固体廃棄物処理系固化装置の固化材変更等 本文 比較表

島根2号 (2021.9.15許可)	女川2号炉 適合性審査許可後完本 (有毒ガス防護: 2022年6月1日許可)	女川2号炉 設置変更許可申請書	差異理由
	<p>五 発電用原子炉及びその附属施設的位置, 構造及び設備</p> <p>ロ 発電用原子炉施設の一般構造</p> <p>(3) その他の主要な構造</p> <p>(i)</p> <p>a. 設計基準対象施設</p> <p>(g) 安全施設</p> <p>(g-3) 重要安全施設は, 発電用原子炉施設間で原則共用又は相互に接続しないものとするが, 安全性が向上する場合は, 共用又は相互に接続することを考慮する。</p> <p>なお, 発電用原子炉施設間で共用又は相互に接続する重要安全施設は無いことから, 共用又は相互に接続することを考慮する必要はない。</p> <p>安全施設 (重要安全施設を除く。) を共用又は相互に接続する場合には, 発電用原子炉施設の安全性を損なわない設計とする。</p> <p>核燃料物質の取扱施設及び貯蔵施設のうち, 使用済燃料プール (使用済燃料貯蔵ラックを含む。), 燃料プール冷却浄化系設備, 燃料プール冷却浄化系の燃料プール注入逆止弁は, 1号炉と共用することで, 1号炉の使用済燃料を2号炉の使用済燃料プールに貯蔵することが可能な設計としている。設備容量の範囲内で運用することにより, 燃料プール冷却浄化系の冷却能力が不足しないようにすることで, 共用により安全性を損なわない設計とする。燃料交換機及び原子炉建屋クレーンは, 1号炉と共用するが, 1号炉の使用済燃料, 輸送容器等の吊り荷重を考慮した設計とすることで, 共用により安全性を損なわない設計とする。</p> <p>通信連絡設備は, 1号, 2号及び3号炉で共用するが, 各号炉に係る通信・通話に必要な仕様を満足する設計とすることで, 共用により安全性を損なわない設計とする。</p> <p>放射性廃棄物の廃棄施設のうち, 排気筒の支持構造物は, 3号炉と共用するが, 支持機能を十分維持できる設計とすることで, 共用により安全性を損なわない設計とする。</p>	<p>五 発電用原子炉及びその附属施設的位置, 構造及び設備</p> <p>ロ 発電用原子炉施設の一般構造</p> <p>(3) その他の主要な構造</p> <p>(i)</p> <p>a. 設計基準対象施設</p> <p>(g) 安全施設</p> <p>(g-3) 重要安全施設は, 発電用原子炉施設間で原則共用又は相互に接続しないものとするが, 安全性が向上する場合は, 共用又は相互に接続することを考慮する。</p> <p>なお, 発電用原子炉施設間で共用又は相互に接続する重要安全施設は無いことから, 共用又

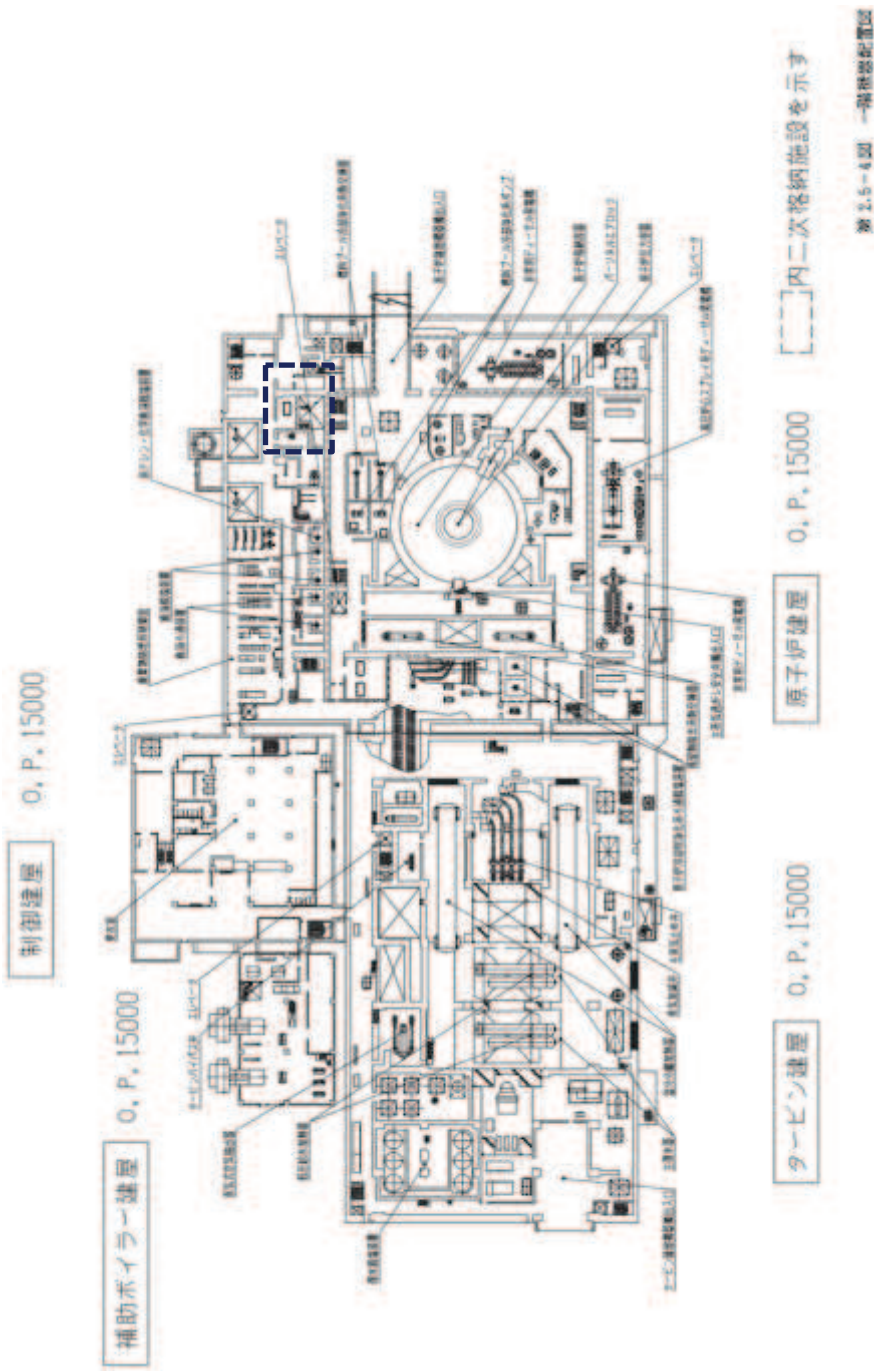
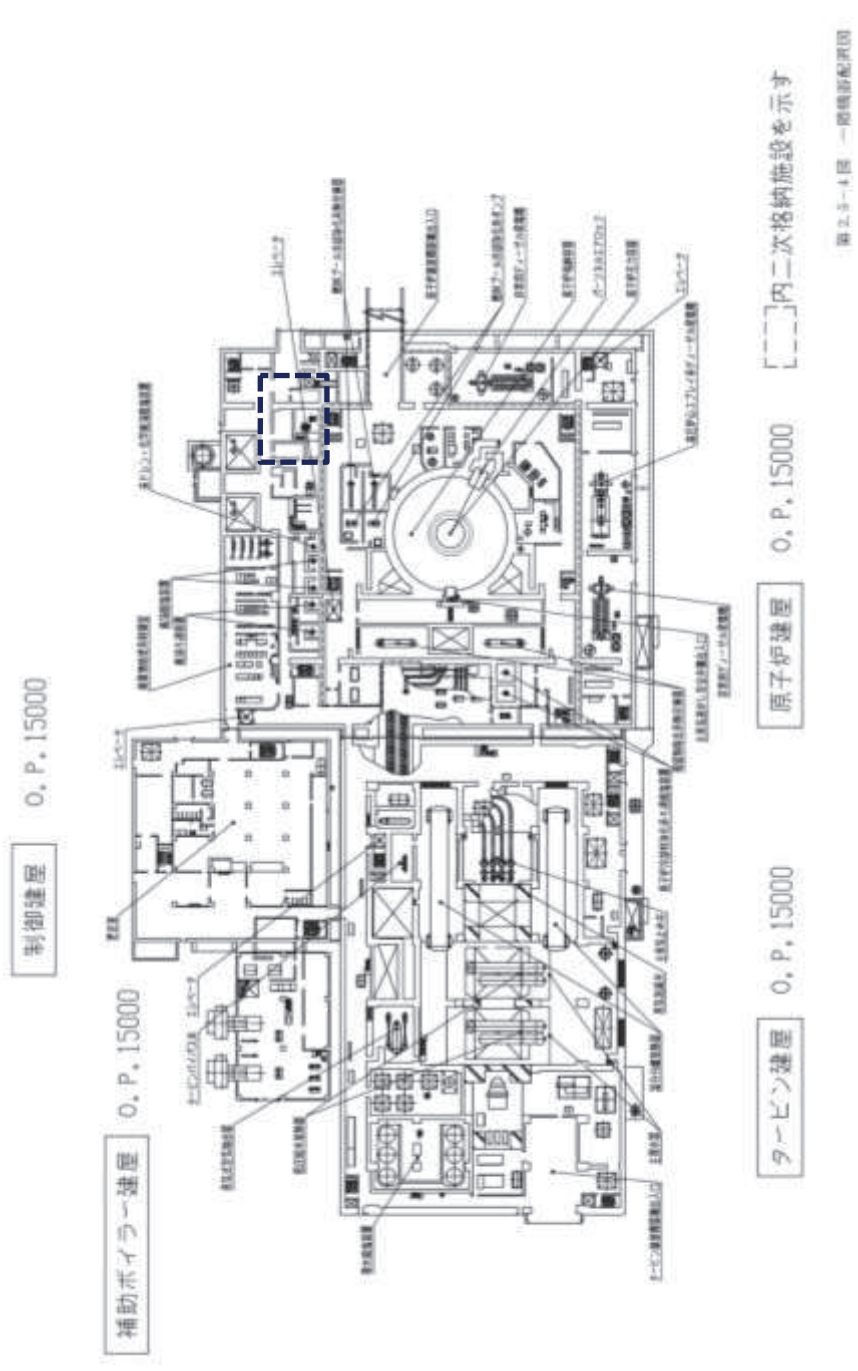
島根 2号炉 (2021.9.15 許可)	女川 2号炉 適合性審査許可後完本 (有毒ガス防護: 2022年6月1日許可)	女川 2号炉 設置変更許可申請書	差異理由
	<p>制御建屋 O.P. 8000</p> <p>タービン建屋 O.P. 7600</p> <p>原子炉建屋 O.P. 6000</p> <p>〔---〕内二次格納施設を示す 第 2.5-3 図 地下一階機器配置図</p>	<p>制御建屋 O.P. 8000</p> <p>タービン建屋 O.P. 7600</p> <p>原子炉建屋 O.P. 6000</p> <p>〔---〕内二次格納施設を示す 第 2.5-3 図 地下一階機器配置図</p>	<p>(図については、島根との比較は行わない。)</p> <p>・ 2号炉設置の固化装置について、固化材をプラスチックからセメントへ変更したことによる機器配置の変更</p>

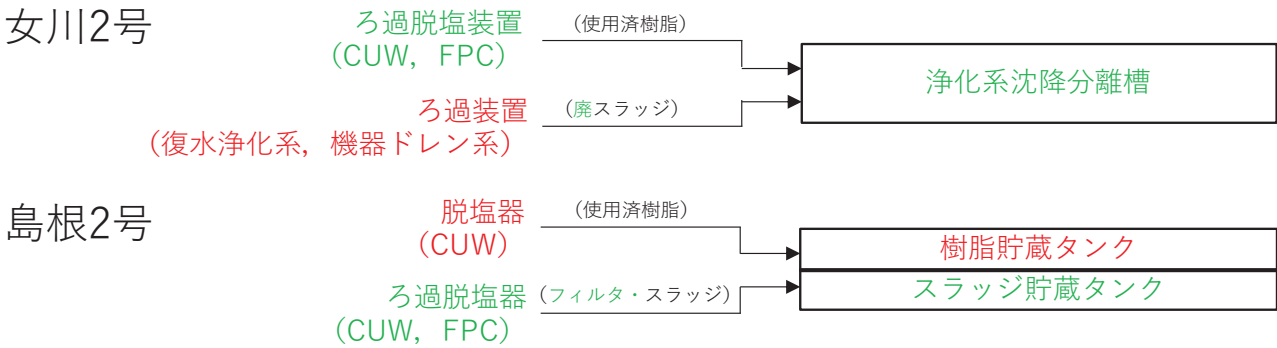
島根2号炉 (2021.9.15許可)	女川2号炉 適合性審査許可後完本 (有毒ガス防護: 2022年6月1日許可)	女川2号炉 設置変更許可申請書	差異理由
	<p>第7.3-1図 固体廃棄物処理系系統概要図</p>	<p>第7.3-1図 固体廃棄物処理系系統概要図</p>	<p>・設備構成の相違</p> <p>① 2号炉設置の固化装置について、固化材をプラスチックからセメントへ変更。</p> <p>② 2号炉設置の固化装置について、1号炉との共用を取りやめ。</p> <p>③ ランドリドレン処理系は1号炉に設置されており、2号炉設置の固化装置は、1号炉との共用を取りやめることから、1号炉設置の固化装置のみでランドリドレンの濃縮廃液を、固化する方針とした。</p> <p>④ ろ過脱塩装置から発生する使用済樹脂及び廃スラッジについて、当面は浄化系沈降分離槽に貯蔵する方針とし、固化対象から除外。</p> <p>⑤ 減容装置について、既設であることから一部既設を削除し、1号、2号及び3号炉共用と記載した。</p>
